Camadas da platibanda e chapim

Solicitação

Marco 1

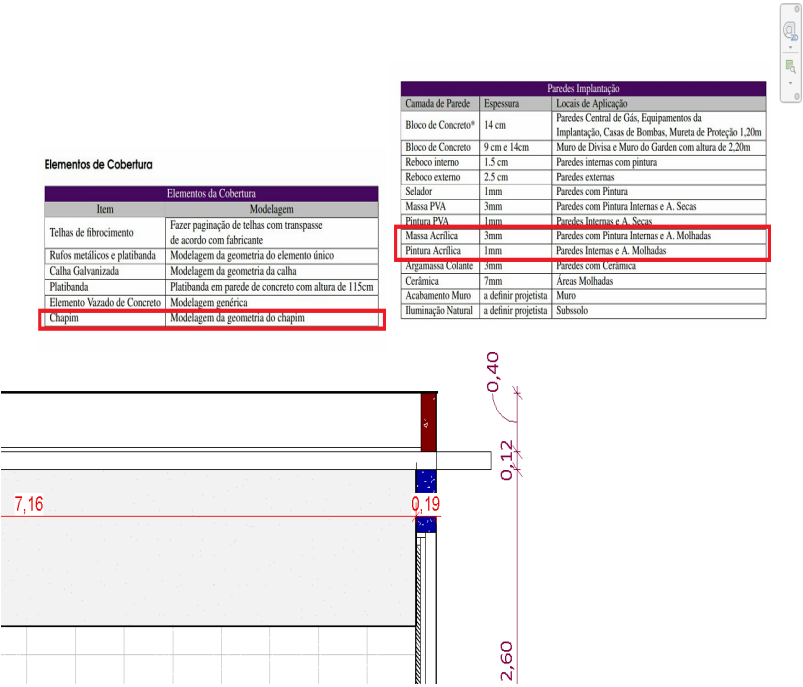
Favor ajustar as camadas da platibanda e a geometria do chapim conforme o BEP

Ações	Descrição	Data Ação	Novo Vencimento	Responsável	Realizado por
	Foram modeladas as camadas da platibanda, conforme BEP. E, o chapim já estava modelado no modelo.	2021-10-18T13:14:19+00:00		bruno@chaconengenharia.com	bruno@chaconengenharia.com
	sem comentários	2021-10-13T16:28:06+00:00		coordenacao@chaconengenharia.com	coordenacao@chaconengenharia.com
